202 - Association ADNE 87 - 16092019 - 19H17

Sujet: [INTERNET] enquête publique projet éolien BERSAC-SUR-RIVALIER

Mémo à l'attention des commissaires enquêteurs, dans le cadre de l'enquête publique relative au projet éolien d'EDPR à BERSAC-SUR-RIVALIER

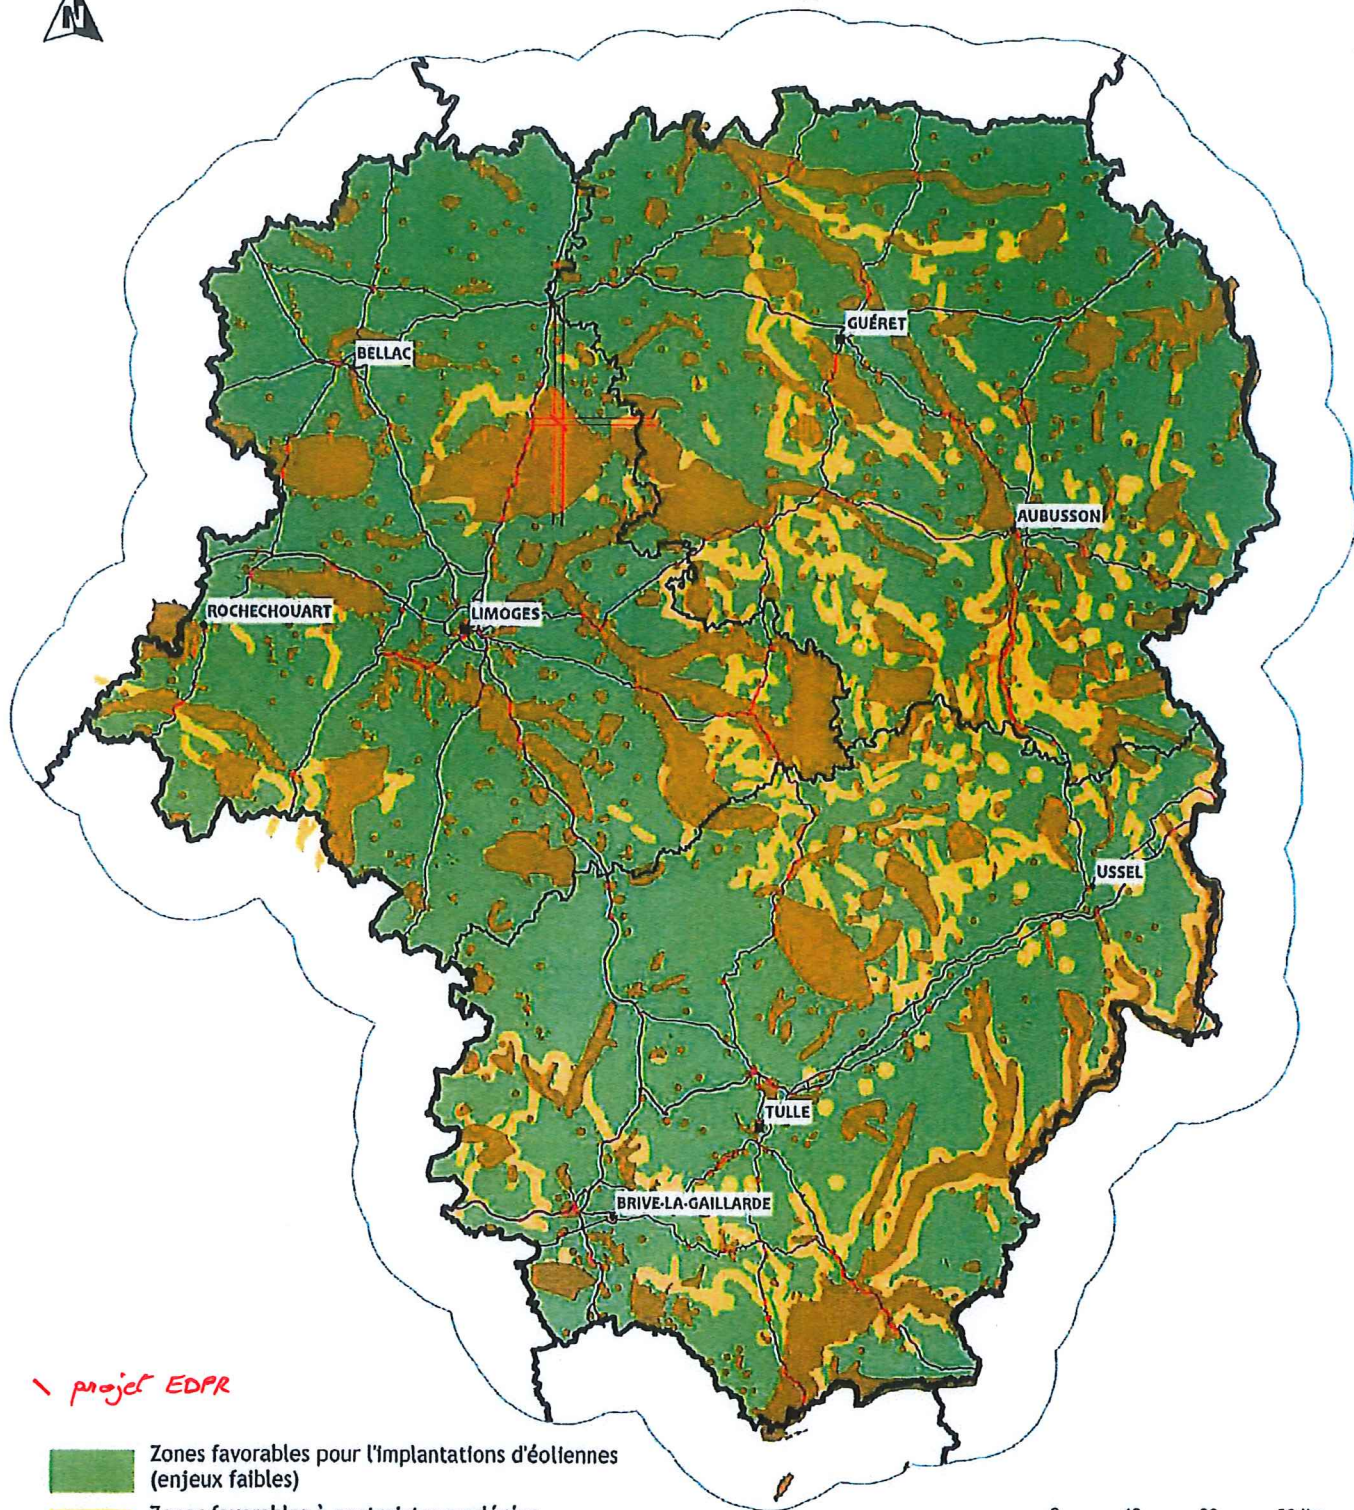
En premier lieu, il faut savoir que **la zone précise où EDPR veut implanter ses éoliennes est classée comme défavorable par le schéma régional éolien du Limousin**, notamment vis-à-vis des sensibilités patrimoniales et paysagères (carte P38 du SRE - PJ N°1, en annexe) et, finalement, dans une zone « où l'implantation d'éoliennes n'est pas possible » selon la définition (page 11 du SRE) et la carte de synthèse pour le département de la Haute-Vienne (page 49 du SRE - PJ N°2).

EDPR fait valoir que la commune de BERSAC est définie comme favorable, ce qui est vrai uniquement pour une partie de la commune, au nord-est, mais la zone en question est bien classée défavorable (en blanc sur la carte de synthèse, P49 du SRE).

Schéma Régional Eolien du Limousin

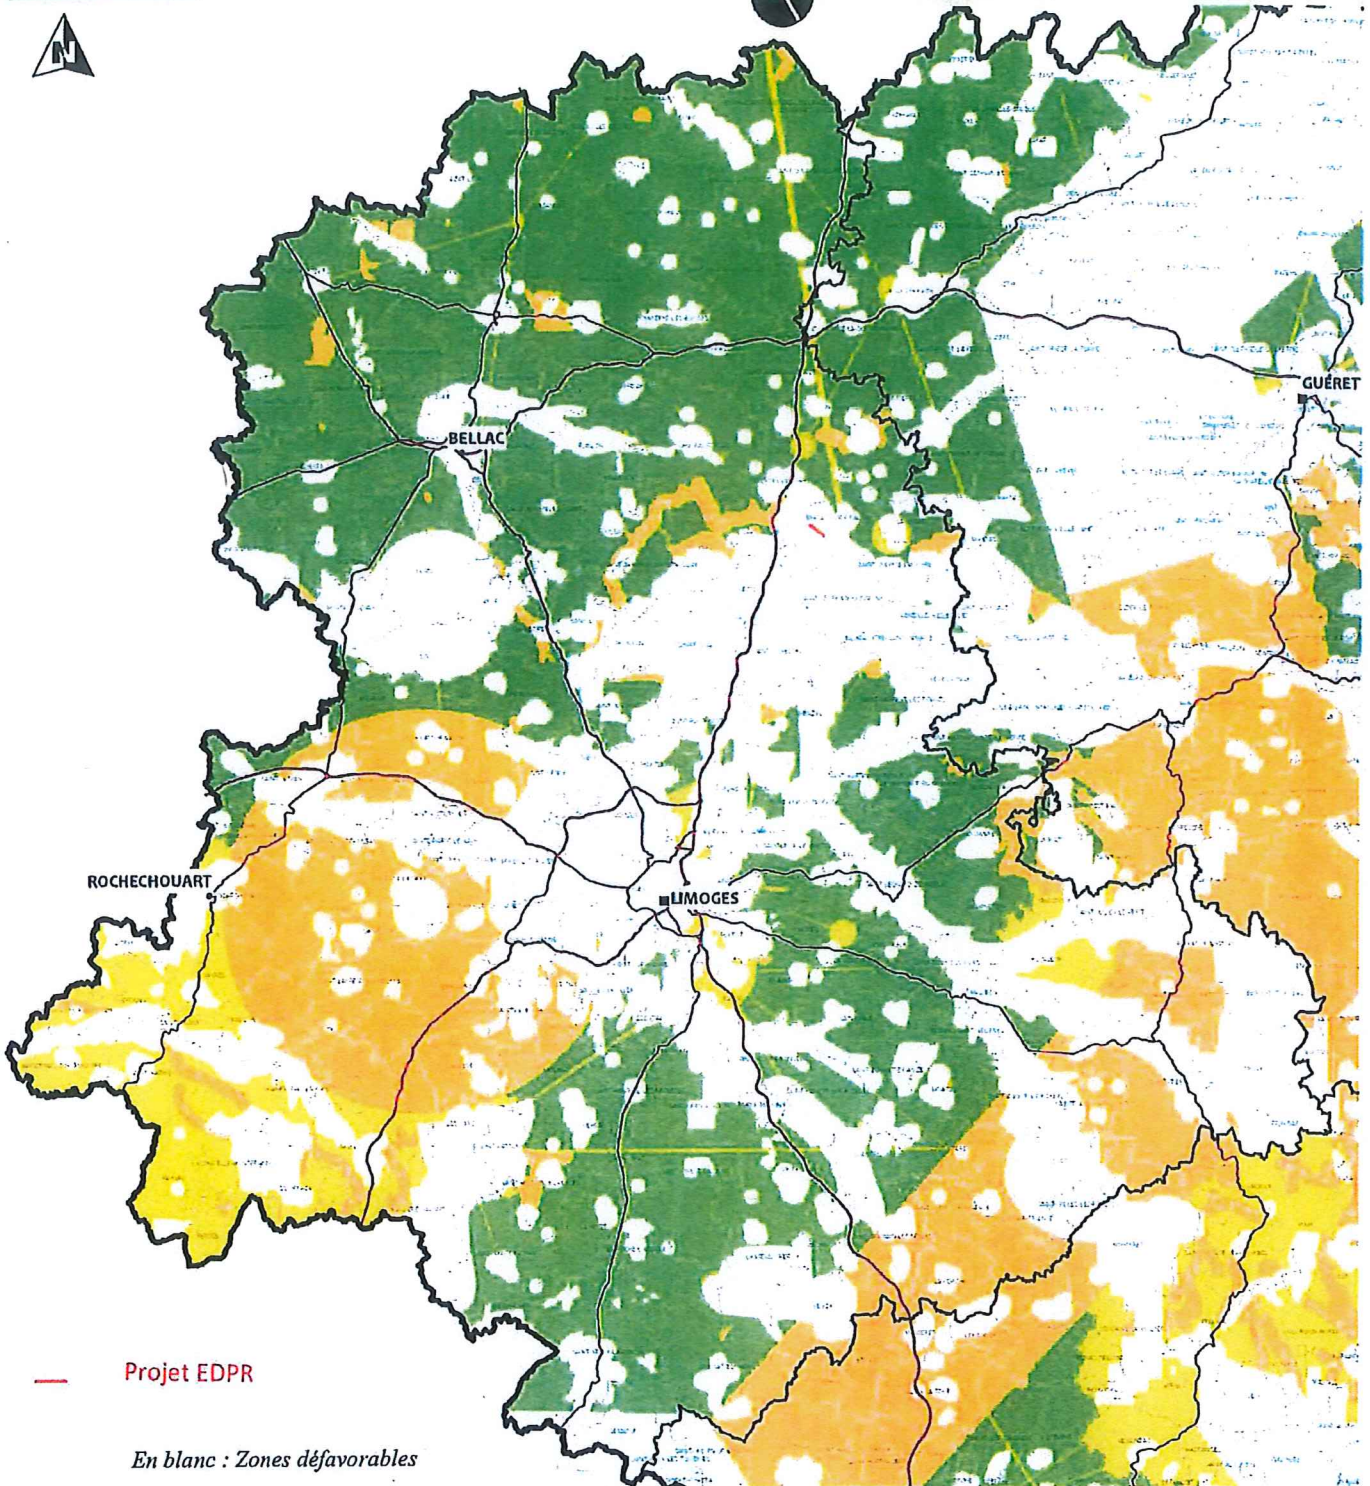
Il est d'ailleurs à noter que, conscient de l'incompatibilité de son projet avec le schéma régional éolien du Limousin, **EDPR a tenté de falsifier sa localisation exacte en le positionnant sur une zone favorable** dans sa version de 03/2018 (cf. page 24 de leur synthèse en réponse au relevé d'insuffisances du 25/09/2018 - PJ N°3) et que, malgré la remarque de l'autorité environnementale formulée en 09/2018, **ce positionnement volontairement erroné perdure dans la note de présentation non technique destinée au public**, dans sa version de 04/2019.

La demande N° 15 de l'autorité environnementale, dans son relevé d'insuffisance du 25 septembre 2018, a en effet obligé EDPR à produire un positionnement plus « précis » (exact, devrait-on dire) de son projet sur la carte des sensibilités patrimoniales et paysagères - PJ N°1, et il se situe incontestablement dans une zone défavorable au regard des prescriptions du SRE (bien que ce positionnement soit encore volontairement imprécis, car en réalité franchement dans la zone en marron et non en bordure comme il voudrait encore le faire apparaître).

PAYSAGE

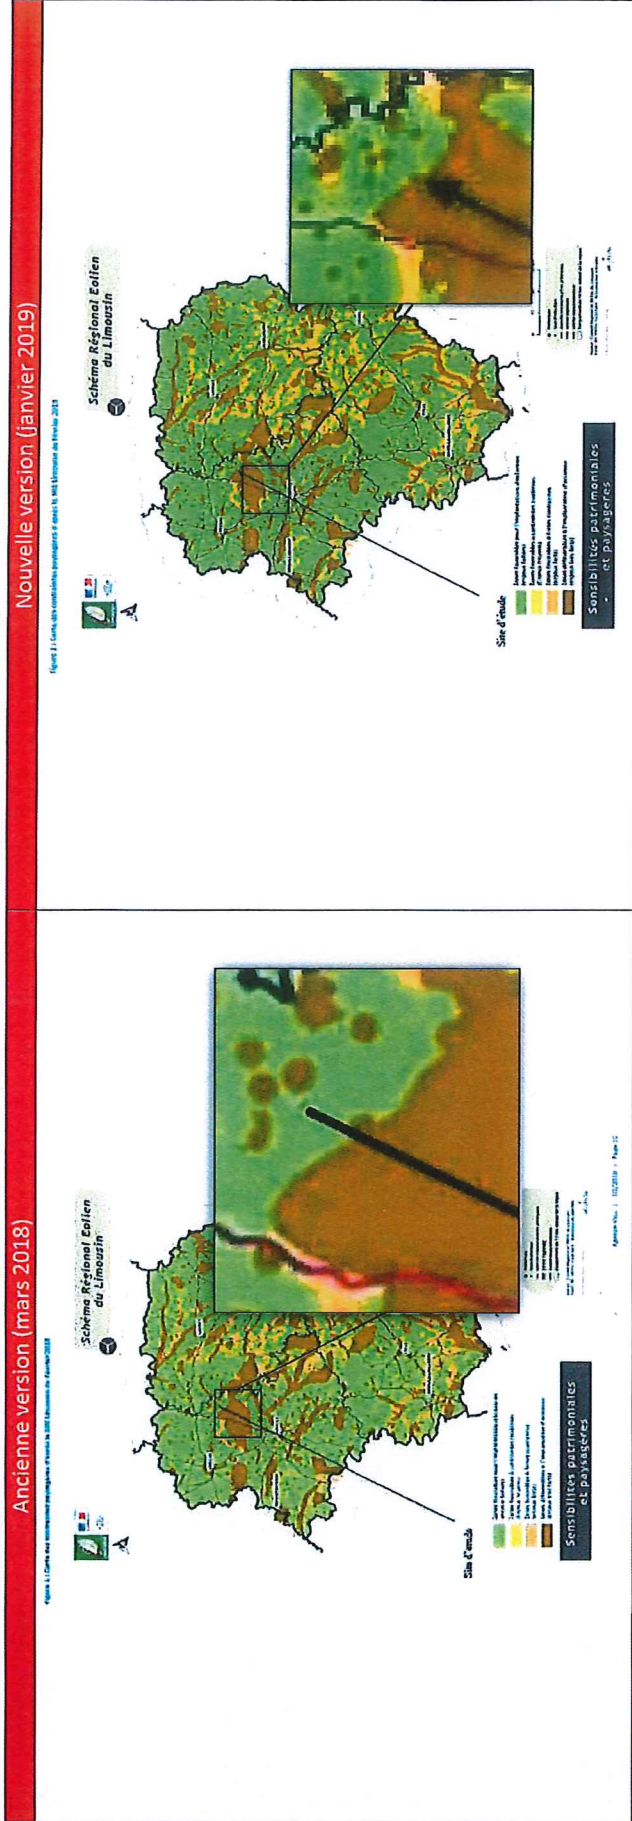
Demande 15: En page 10 du volet paysage, le porteur de projet présente la carte du Schéma Régional Éolien relative aux sensibilités patrimoniales et paysagères et positionne son projet dans une zone favorable pour l'implantation d'éoliennes. Cette localisation est inexacte ; en effet le projet est situé en zone à enjeux très forts et défavorable à l'implantation d'éolienne. Cette erreur devra être corrigée et le porteur de projet devra expliquer en quoi son projet peut s'insérer dans une zone qui avait été jugée défavorable par le SRE bien que celui-ci ait été annulé.

La figure 1 en page 10 de la pièce 6.7 – volet paysager a été corrigée pour localiser de manière plus précise la zone de projet.

PS N°4

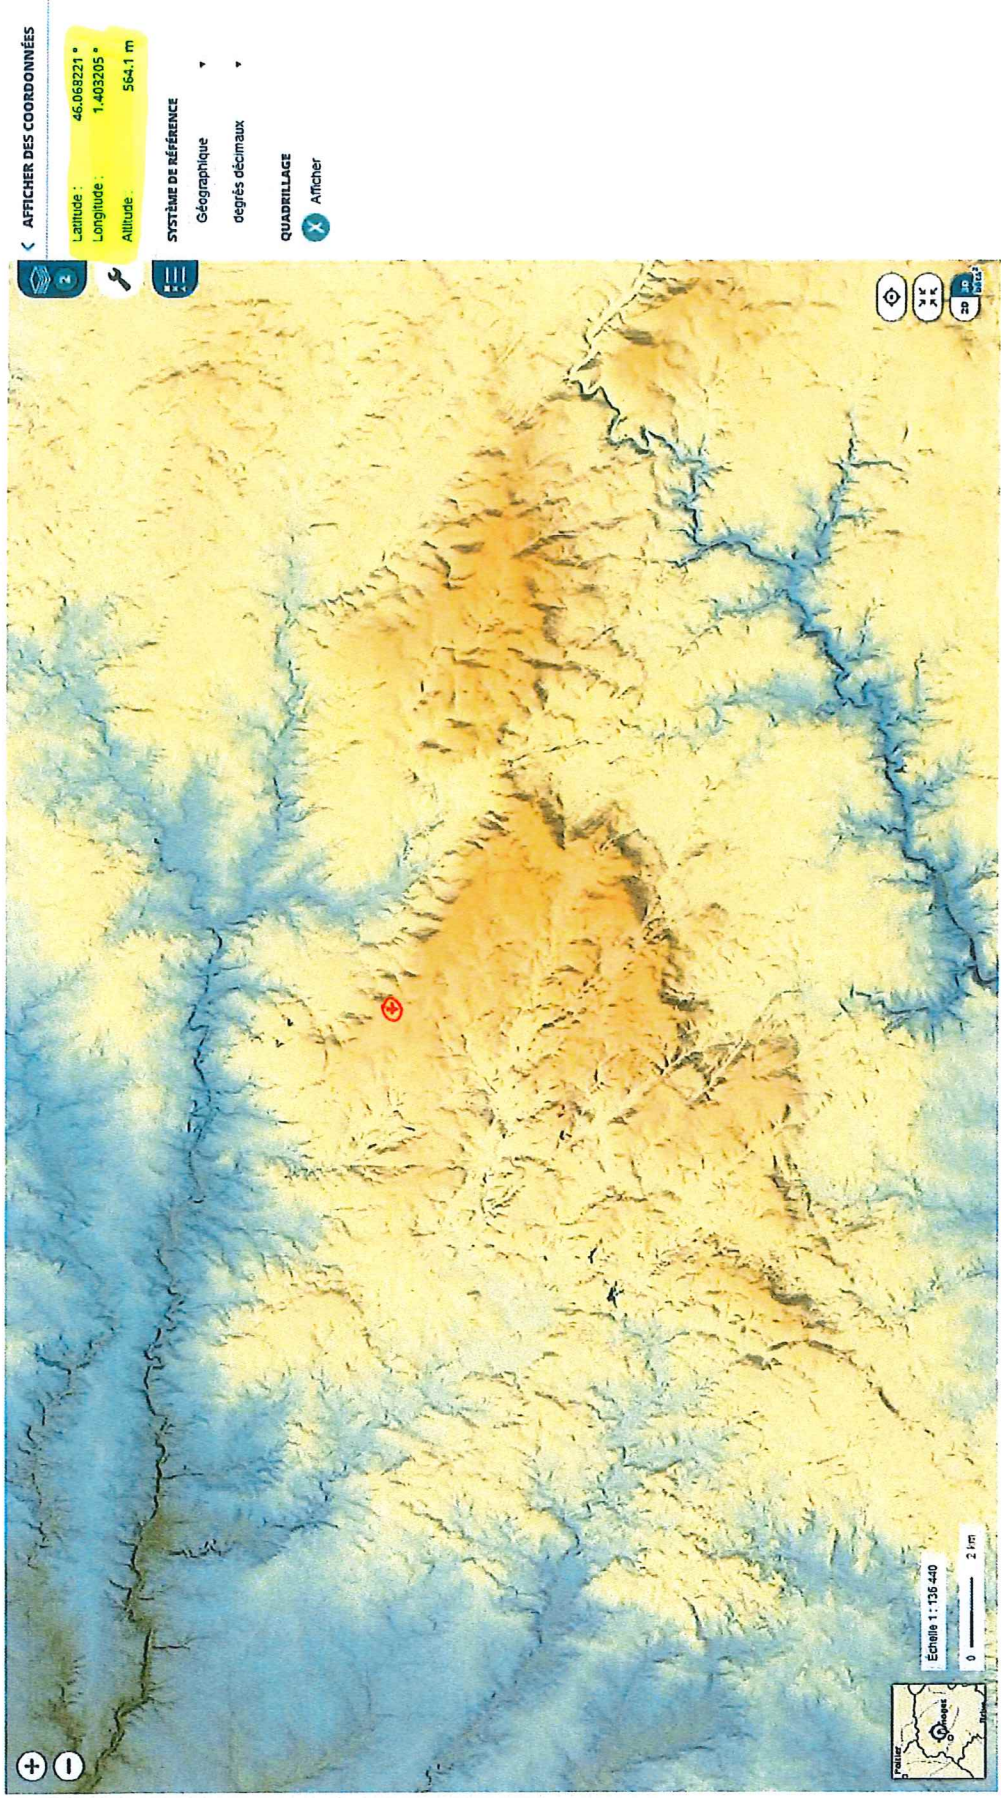
Pour « apprécier » cette importante co-visibilité, il serait intéressant que le promoteur positionne son projet, aussi exactement que possible - pour cette fois, sur une carte des reliefs du type de celle disponible sur GEOPORTAIL – PJ N°4 et N°5.

* Pour recoupement de la position de l'E4 sur la carte des reliefs de la RS N°4

Ancienne version (mars 2018)

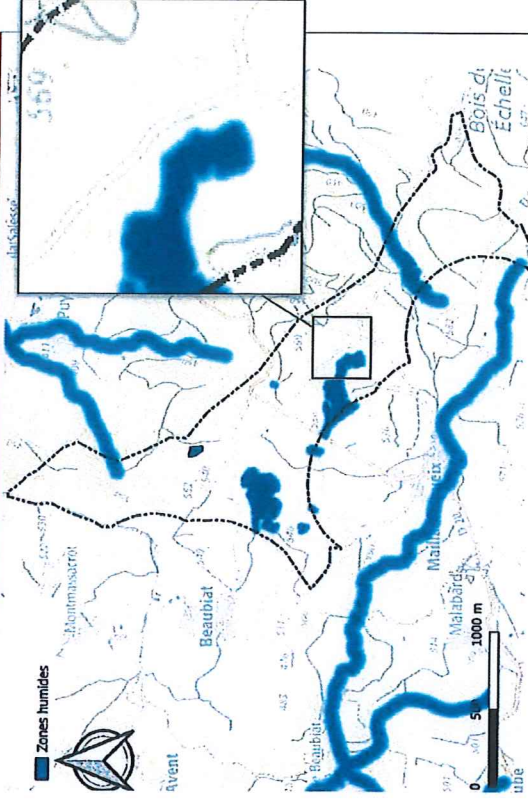
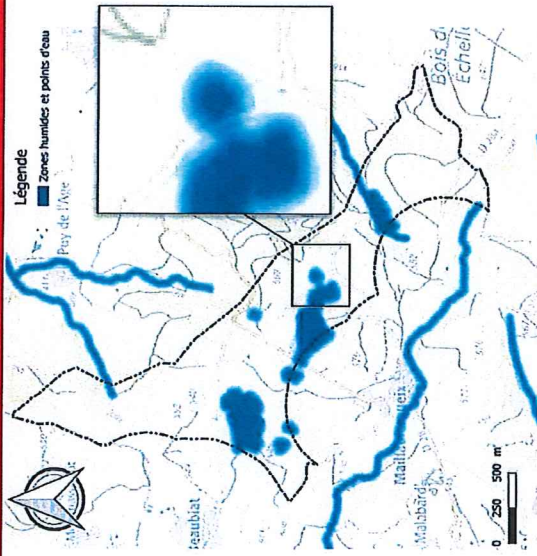
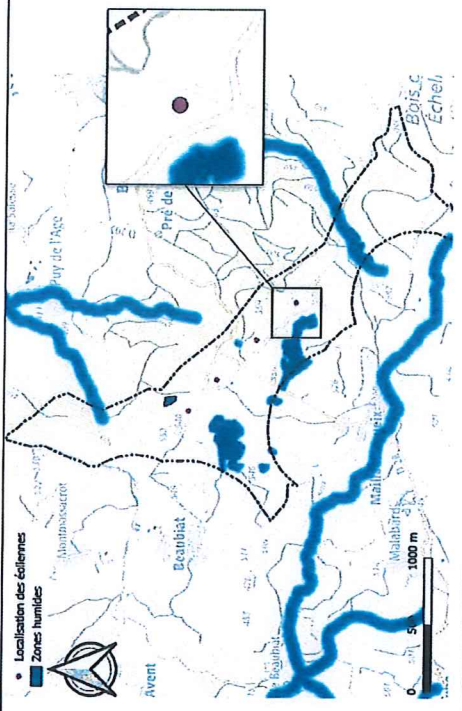
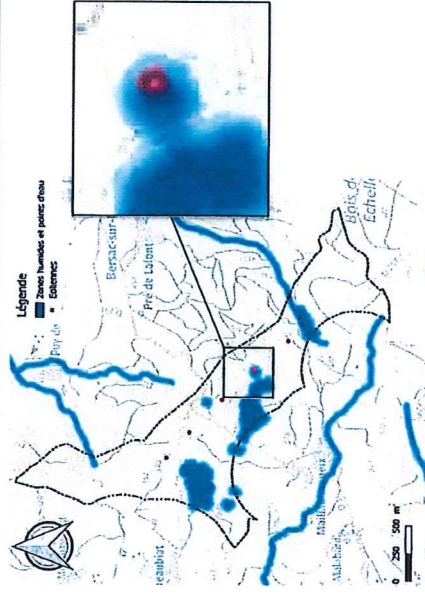
Là aussi, il est troublant de constater que l'emplacement de ces captages d'eau et de ces zones humides a sensiblement évolué selon les versions de documents présentées par EDPR, notamment pour arriver à la dernière version en date (cf. PJ N°7), où zones humides et captages d'eau ne seraient plus du tout impactés par l'implantation des 4 éoliennes ...
